INFORME DE CONTROL ESPECÍFICO N° 12978-2024-CG/GRAP-SCE

SERVICIO DE CONTROL ESPECÍFICO A HECHOS CON PRESUNTA IRREGULARIDAD GERENCIA SUB REGIONAL CHANKA ANDAHUAYLAS – ANDAHUAYLAS - APURÍMAC

"CONTRATACIÓN DIRECTA N° 01-2021-GSRCH PARA LA ADQUISICIÓN DE UNA PLANTA GENERADORA DE OXÍGENO MEDICINAL REALIZADA POR LA GERENCIA SUB REGIONAL CHANKA"

Imagen n.° 7
Potencia del compresor estacionario de aire, según su placa de Identificación es de 60 HP

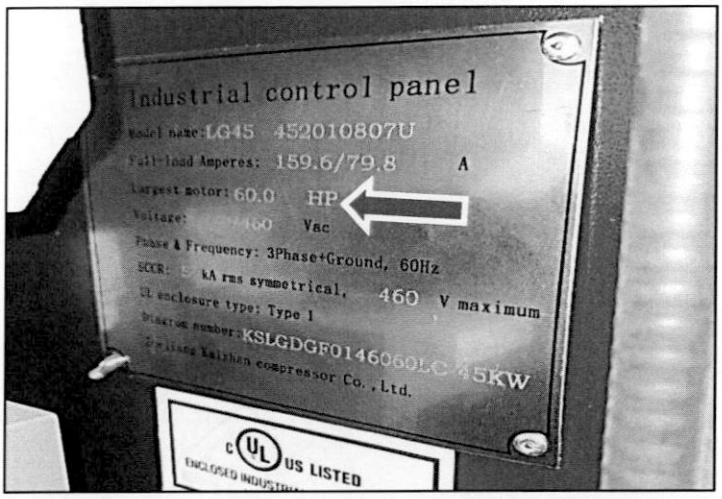
- Que, el compresor de aire estacionario solicitado fue de 60 kW; no obstante, el compresor verificado en la planta tiene una potencia de 60 hp que equivale a 44,74 kW, lo cual es menor a lo requerido; asimismo, la potencia del motor del ventilador es 1,1 kW, la misma que es inferior a lo solicitado (1,5 kW), como se aprecia en las imágenes siguientes:

Imagen n.° 9
Tanque de almacenamiento de oxígeno sin purgador de condensado con drenaje automático

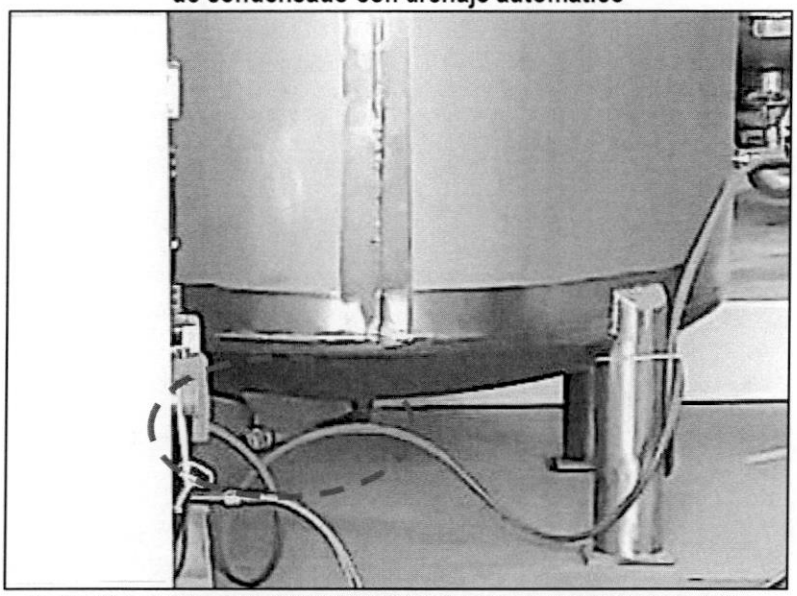
- El tanque de almacenamiento de oxígeno no cuenta el *purgador de condensado con drenaje automático,* como se aprecia en la imagen siguiente:
